CONCEPTO TÉCNICO No CT - 5162
Revisión de Estudio Particular de Respuesta Local de Amplificación de Ondas Sísmicas
Artículo 7 - Decreto 193 de 2006

ENTIDAD SOLICITANTE:	Ing. Camila Castell Córdoba – Curaduría Urbana No. 5
PROYECTO:	**COUNTRY 147 – CEDRITOS**
LOCALIDAD:	1 Usaquén
UPZ:	13 Los Cedros
BARRIO:	Cedro Salazar
DIRECCIÓN:	Carrera 7F No. 147-05
CHIP:	AAA0194SUTO
TIPO DE RIESGO:	Sísmico
EJECUTOR:	JEOPROBE Ltda.
FECHA DE EMISION:	Febrero 25 de 2008

El presente concepto técnico corresponde a la **primera revisión** realizada por la Dirección de Prevención y Atención de Emergencias, del informe *"Asesoría Geotécnica y Sismológica para la Evaluación de la Amenaza Sísmica del Proyecto Edificio Carrera 7F No.147-05"* elaborado por el Ing. Jorge Alberto Rodríguez, a construirse en el predio ubicado en la Carrera 7F No.147-05. El cual fue radicado el 25 de Enero de 2008 mediante oficio ER-814, por la Ing. Camila Castell Córdoba de la Curaduría Urbana No.5, remitido como estudio sísmico local en cumplimiento a lo estipulado en el Decreto 193 de 2006 y complementado con el oficio ER-1059 del 31 de Enero de 2008.

Figura 1. Localización del Proyecto Country 147 Cedritos.

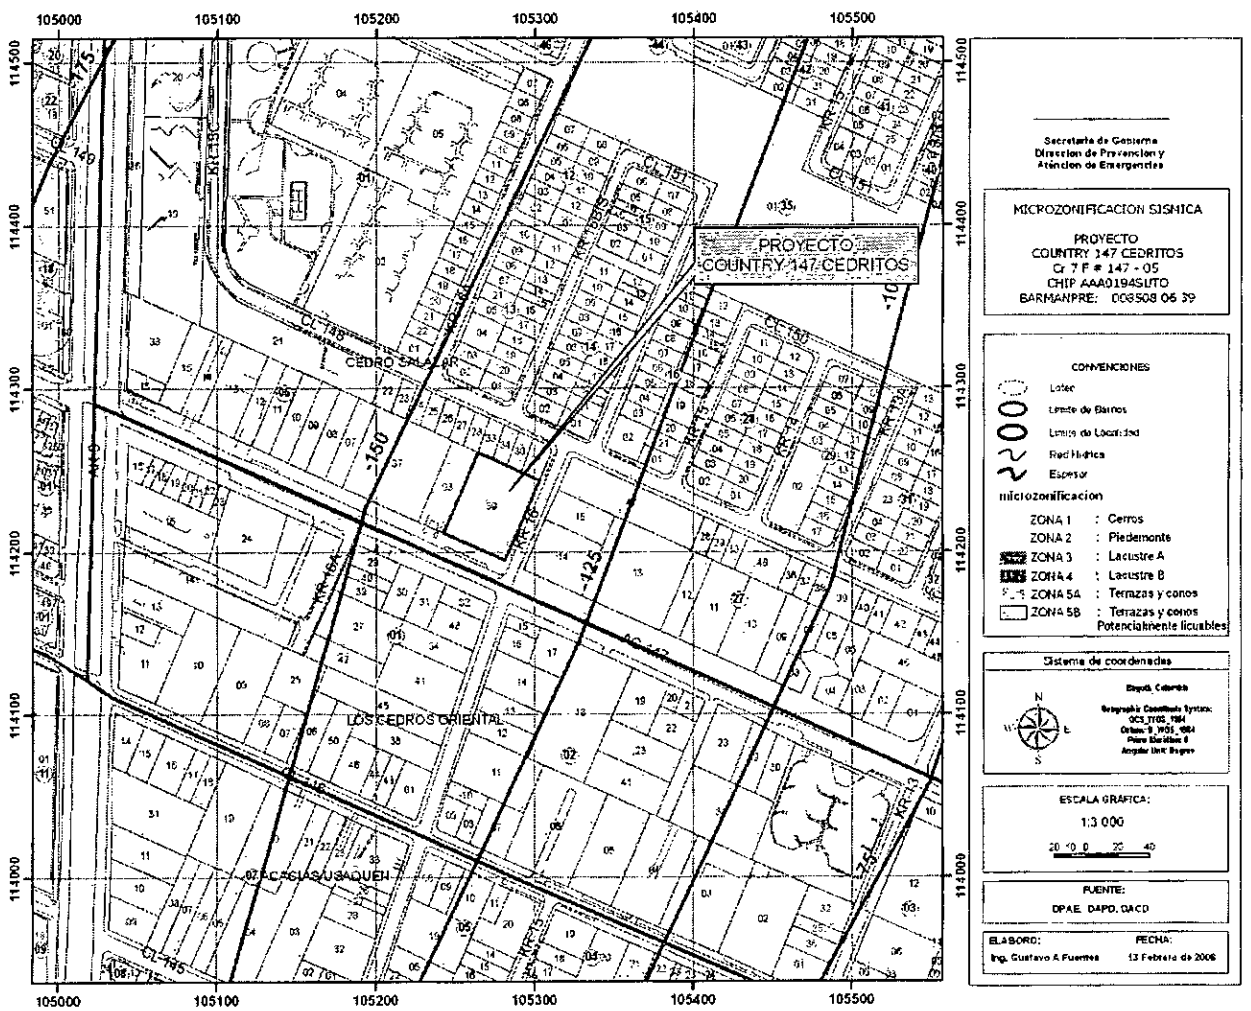
Sin embargo de acuerdo al mapa de espesores de sedimento presentado en la figura 1 del presente concepto, se observa que el basamento rocoso se encuentra a 140 m +/- 50 m, por lo cual la profundidad aproximada es superior a 60 m. Es necesario que el consultor ajuste su perfil geotécnico al espesor del mapa de sedimentos de acuerdo con el articulo 7 numeral 5 del decreto 193 de 2006.
